con la presente si inviano le Osservazioni contro il Progetto di un impianto eolico codice procedura ID_VIP/ID_MATTIM: 1269 denominato

"Pitigliano" ubicato nei comuni di Pitigliano (GR) e Sorano (GR) costituito da 20 (venti) aerogeneratori di potenza nominale 7,0 MW per un totale

“Progetto di un impianto eolico denominato “Pitigliano” ubicato nei comuni di Pitigliano (GR) e Sorano (GR) costituito da 20 (venti) aerogeneratori di potenza nominale 7,0 MW per un totale di 140,0 MW con relative opere connesse ed infrastrutture indispensabili”

TESTO DELLE OSSERVAZIONI

Immagine 1. Vincoli ex art. 136 del CBC dal PIT della Regione Toscana e zona approssimativa dove è progettato l'impianto industriale.

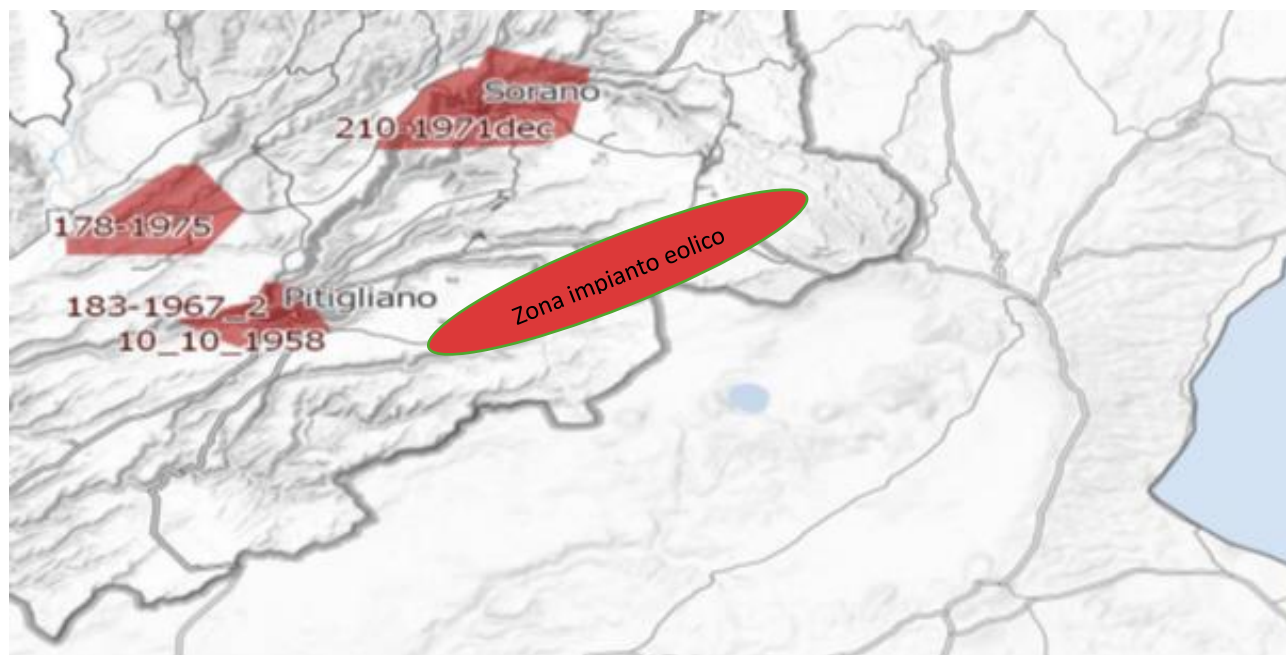
Al contrario si evidenzia che l'impianto eolico industriale citato non solo ricadrebbe con tutti e 20 gli aerogeneratori all'interno delle fasce di rispetto di 3 km di due vincoli paesaggistici di notevole interesse pubblico esistenti nella Regione Lazio e con una parte di essi nel vincolo paesaggistico del Centro abitato di Sorano (GR) quindi in aree non idonee all'installazione di impianti di energia rinnovabile. Addirittura, alcuni aerogeneratori sarebbero ubicati a poche centinaia di metri dai perimetri dei due vincoli paesaggistici laziali ex art 136 del CBC.

Inoltre, come sostiene la Proponente parte dell'impianto si verrebbe a trovare a 3,5 km dal centro abitato di Sorano. Infatti, tre degli aerogeneratori WTG 08, 09, 10 sono addirittura all'interno delle fasce di rispetto dei 3 km del suo vincolo paesaggistico di notevole interesse pubblico ex art 136 del CBC. Si evidenzia che così si crea

un'ulteriore incompatibilità con la tutela del Paesaggio.

Immagine 3. Cumulo di una parte di impianti eolici, fotovoltaici e geotermici industriali in progettazione ed esistenti intorno all’eolico industriale “Pitigliano”.

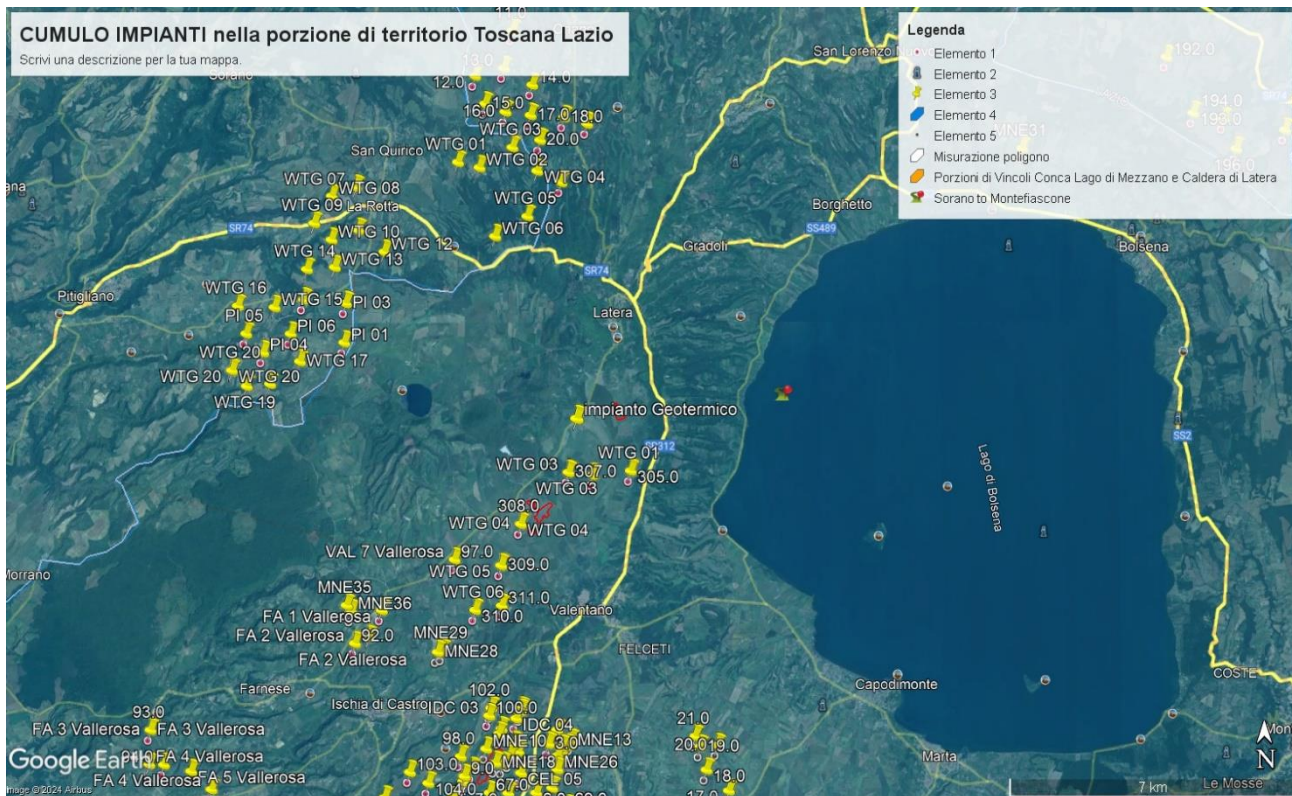
Beni Culturali “*Ambito paesaggistico, geologico e geomorfologico dell’orlo della caldera di Latera ...*” Non vengono nemmeno citati gli impianti eolici in progetto al MASE, il “Rempillo” (6 aerogeneratori) e un altro in verifica amministrativa di 14 aerogeneratori e 72, 6 MW. Ad oggi nei territori di Pitigliano, Sorano e in quello limitrofo potenzialmente potrebbero essere insediati 40 aerogeneratori alti 200 metri e larghi 170. Ma la proponente non cita neanche altri impianti che creerebbero il cumulo e quindi maggiore impatto. Infatti, sul territorio della “Città del Tufo” (Sorano e Pitigliano) impatterebbero anche l’impianto eolico “Montarzo” di Onano con 13 aerogeneratori con le dimensioni ricordate, l’altro eolico industriale nel territorio di Valentano con sette aerogeneratori (stesse dimensioni), gli impianti di Farnese con un minieolico di 3 Torri alte 60 metri già installate in località Poggio del Crognolo e l’impianto eolico industriale “Vallerosa” (7 aerogeneratori alti 200 metri e larghi 158 metri) in procedura VIA presso la Regione Lazio. Inoltre, altri impianti del minieolico già presenti a Valentano, Cellere e Piansano e due progetti eolici industriali con le stesse dimensioni (200 m x 170 m) nel Comune di Ischia di Castro. La valutazione del cumulo non prende neanche in considerazione gli impianti industriali di fotovoltaico e agrivoltaico in progetto a Farnese, Valentano, Ischia di Castro, Cellere. L’impianto geotermico in procedura Via al MASE, progettato nella Caldera di Latera. Quindi è stata effettuata una valutazione del potenziale impatto cumulativo non veritiera a dispetto di quanto affermato dalla proponente che sostiene di aver preso in considerazione uno spazio di 10 km intorno al suo impianto per gli impatti che si creerebbero.

Si ribadisce che le aree in cui verrebbe installato l’impianto eolico industriale “Pitigliano” sono tutelate da diverse leggi e da diversi vincoli che si trovano sia a ridosso dello stesso, sia nelle aree intermedie e vaste.

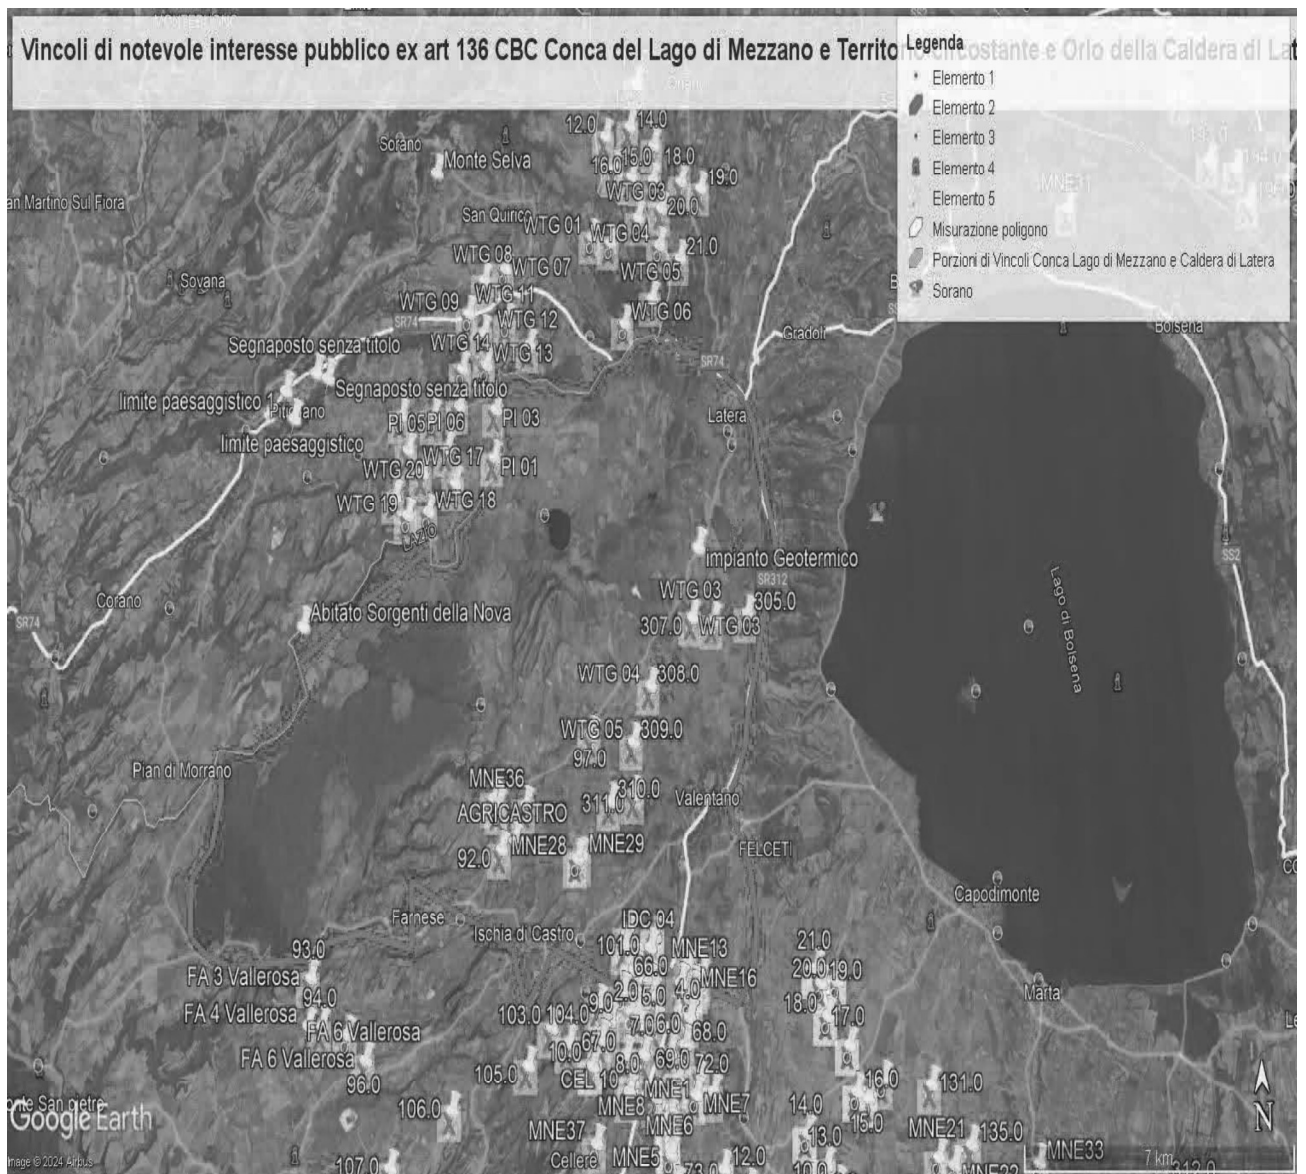
Come è illustrato nell'immagine si ribadisce che l'impianto industriale "Pitigliano" ricade completamente all'interno delle fasce di rispetto dei due vincoli di notevole

interesse pubblico e lambisce quelle di un terzo vincolo e quindi come affermato dal Consiglio di Stato nelle sentenze citate, l'impianto è insediato in area non idonea ai sensi dell'art. 20 comma 8 lettera c quater del D.Lgs. n. 199/2021 e ss.mm.ii al contrario di quanto sostiene la proponente.

IMMAGINE n. 3 Impianto eolico industriale "Pitigliano" e distanze aerogeneratori dai Vincolo "Orlo della Caldera di Latera.

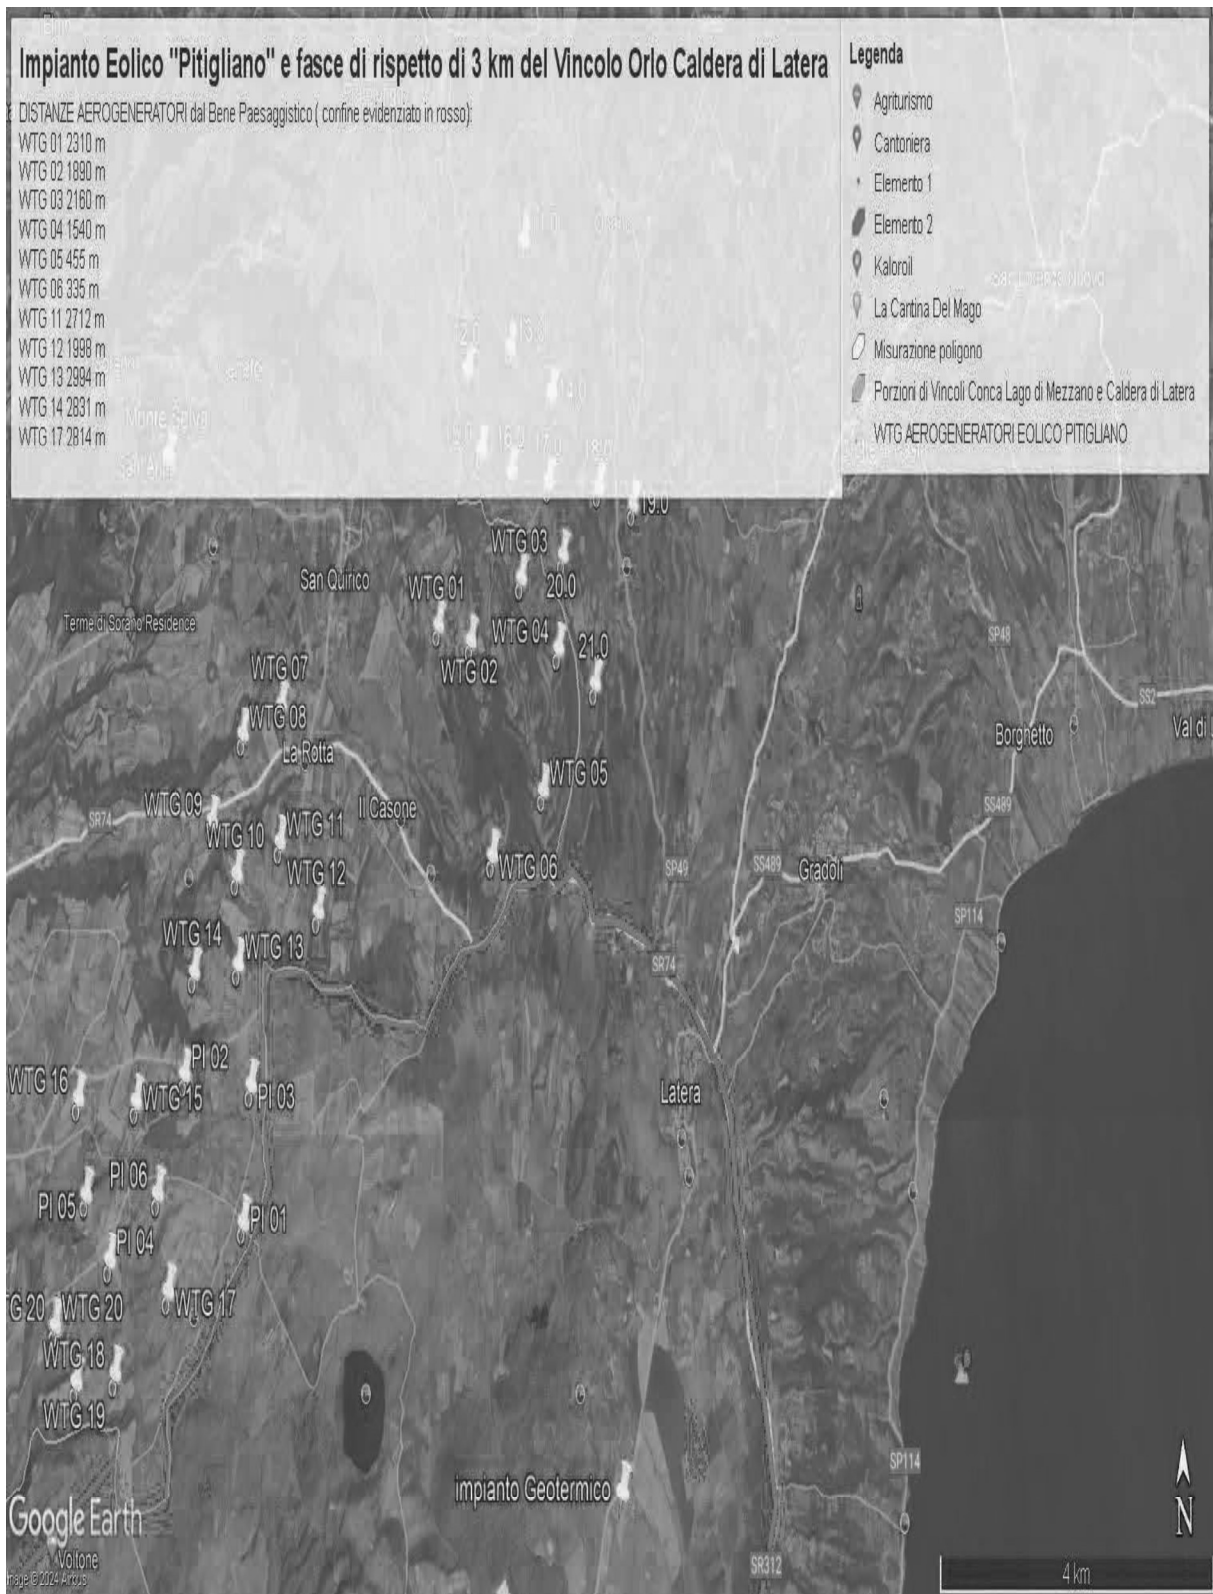
Concludendo, si evidenzia ancora che la proponente non effettuando la procedura prevista dalla Parte III delle Linee Guida nazionali ha ignorato un vincolo paesaggistico di notevole interesse pubblico istituito con un provvedimento del Segretariato regionale del Ministero della Cultura per il Lazio che ha emanato il Decreto di dichiarazione di notevole interesse pubblico n. 22 del 15.02.2024 ai sensi e per gli effetti dell'art. 136, co. 1, lett. c) e d) del decreto legislativo 22 gennaio 2004, n. 42, "Ambito paesaggistico, geologico e geomorfologico dell'orlo della caldera di
